### 保安規定の変更について

# 核燃料物質の加工の事業に係る保安規定

## 新旧対照表

株式会社グローバル・ニュークリア・フュエル・ジャパン

別図1-3 品質マネジメントシステムのプロセスフロー

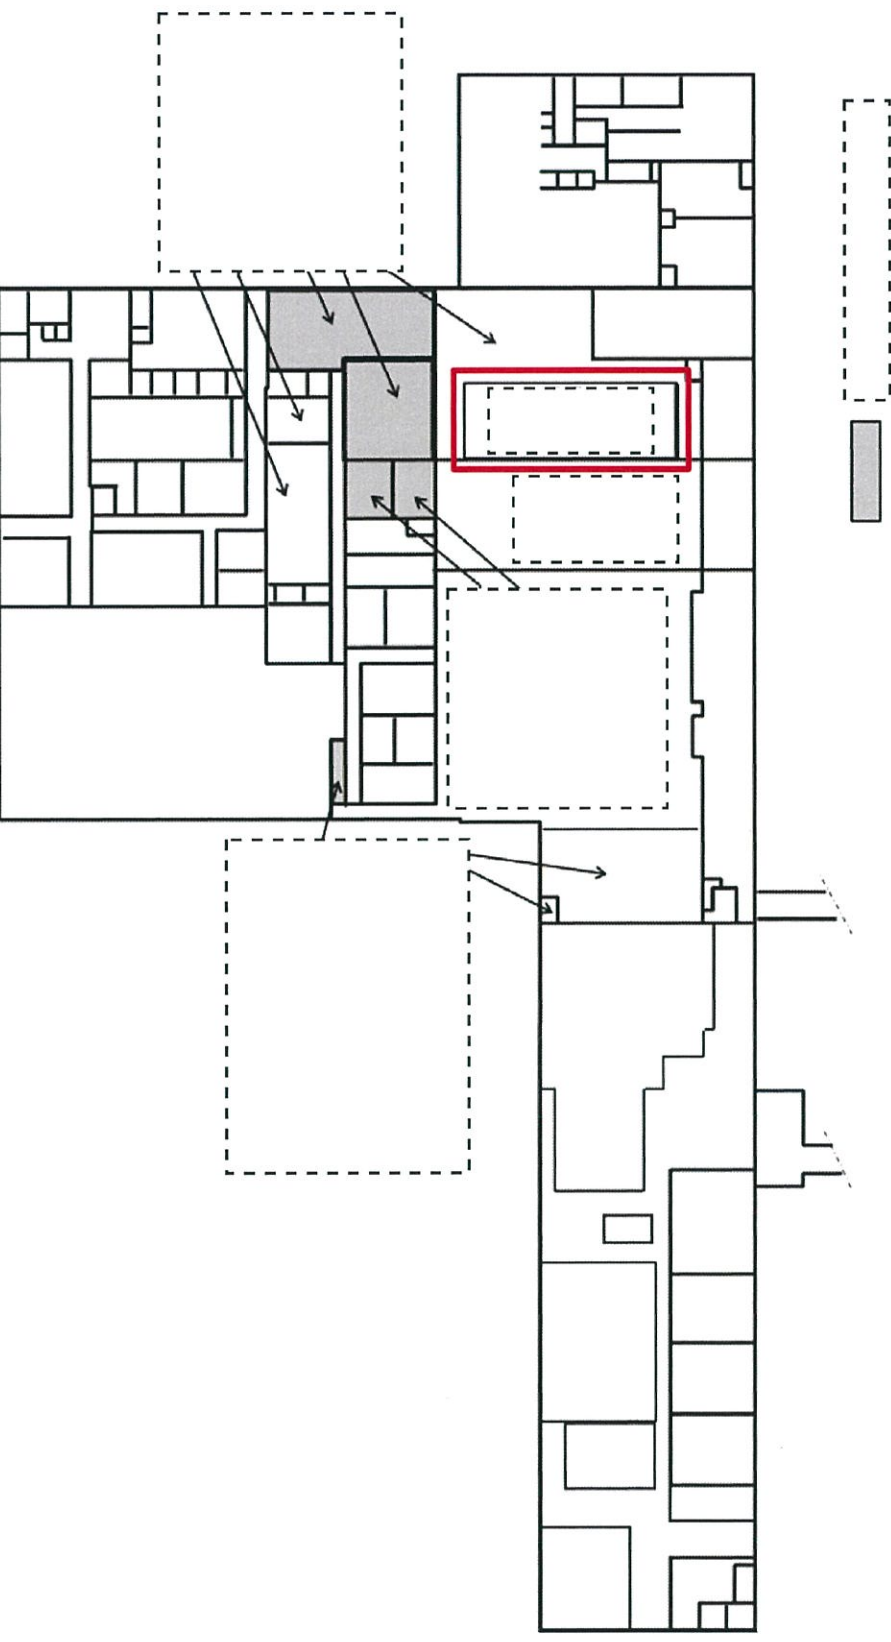
変更の理由(1)①  
 加工施設の保安のための業務に係る品質管理に必要な体制の整備に伴う変更。
